EU-WEITER OFFENER ZWEISTUFIGER REALISIERUNGSWETTBEWERB FREIRAUMPLANUNG CAMPUS DER UNIVERSITÄT WIEN	
Ausloberin	Universität Wien	
<b>PROTOKOLL 01</b> <b>PREISGERICHTSSITZUNG / Auswahl TeilnehmerInnen 2. Stufe</b>

**EMPFEHLUNGEN DES PREISGERICHTS  
AN DIE TEILNEHMER/INN/EN DER 2. WETTBEWERBSSTUFE**

Layoutvorgabe Plantafel 02 / Vorgabe Planausschnitt Gestaltungskonzept M 1:250

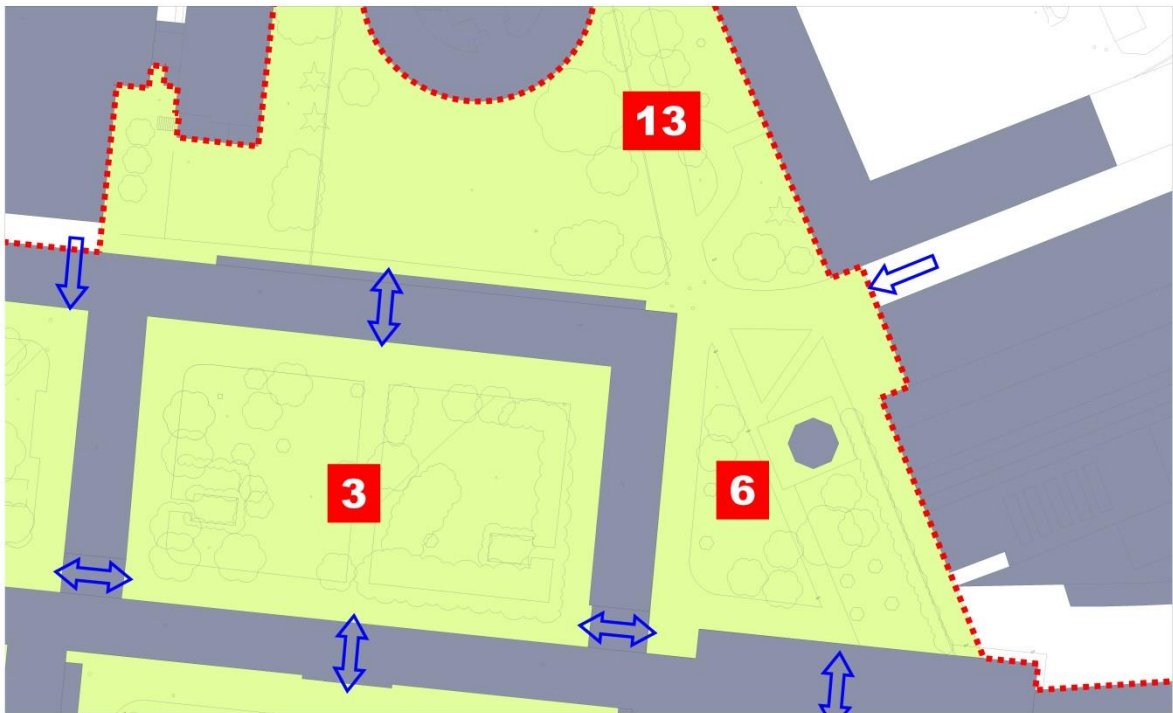
- (11) In Präzisierung der Auslobung wird, nicht zuletzt in Hinblick auf die kommende erhöhte Bedeutung der Ost-West-Durchwegung des Campusareals zwischen der Van-Swieten-Gasse im Osten und der Spitalgasse im Westen wie auch die aktuell unbefriedigende (innere) Entréesituation zum Campus über Hof 13 und Hof 6, der in der 2. Wettbewerbsstufe zu vertiefende Gestaltungsbereich konkret wie folgt vorgegeben.

*„Exemplarische Darstellung eines Gestaltungskonzeptes für die Höfe 3, 6 und 13 (teilbereichsweise gem. Layoutvorgabe Anlage) im Maßstab M 1:250*

- Exemplarische Darstellung eines Gestaltungskonzeptes für die Höfe 3, 6 und 13 (teilbereichsweise gem. Layoutvorgabe Anlage) im Maßstab M 1:250
- Übersichtslageplan mit differenzierter Ausweisung der vorgesehenen Oberflächentypologien für das gesamte Bearbeitungsgebiet (Gestaltungsflächen und zu erhaltende Bestandsflächen) M 1:2.000
